EMPRESA NACIONAL DE ELECTRICIDAD
PROYECTO PLANTA SOLAR URURO
LICITACIÓN PÚBLICA INTERNACIONAL ENDE-PPSO-2016-002
CONSTRUCCION PLANTA SOLAR FOTOVOLTAICA URURO
SEGUNDA CONVOCATORIA

DOCUMENTO DE RESPUESTAS A LAS CONSULTAS N° 6

Figura 8: Layout Referencial Subestación Interconexión Planta Solar Oruro

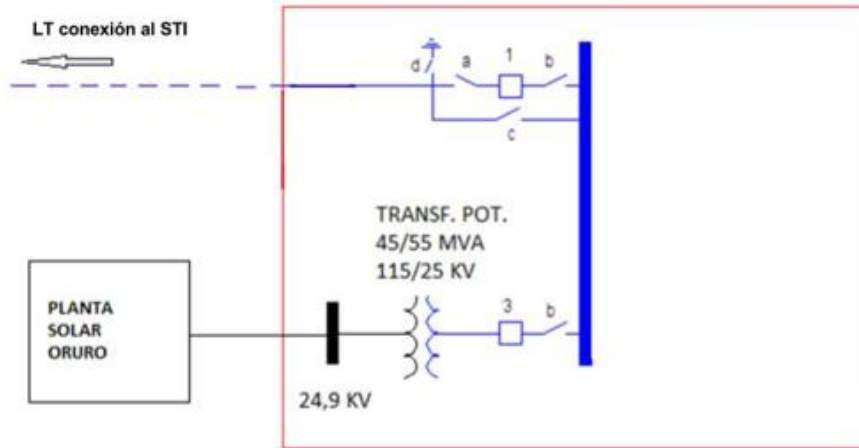
53. (P): En la Figura 8 a la página 2-267 (Layout Referencial Subestación Interconexión) se muestra el esquema de conexión mediante un seccionamiento de la línea, sin embargo, en la Figura 9 a la página 2-270 se muestra y se menciona que la conexión será mediante un Tap Off. Aclarar por favor el tipo de conexión al SIN.

72. (P): En la página 2-267 del Documento de licitación se indica un esquema de conexión para la ST que no coincide con el tipo de conexión tipo Tap Off que se indica en la página 2-270. ¿cuál sería el esquema válido de conexión?

(R): La conexión al SIN se realizará mediante el seccionamiento de la línea de transmisión 115 kV que pasa por inmediaciones del terreno destinado a la construcción de la planta solar. Este seccionamiento deberá incluir las bahías de línea necesarias, las barras y equipos de patio. El Tap Off no debe ser considerado como una alternativa de conexión. El Layout de la subestación de

conexión de la planta propuesto en la página 2-267 es referencial. Se aclarará mediante la enmienda N° 4.

(R): Ver respuesta a consulta N° 53 de este documento.
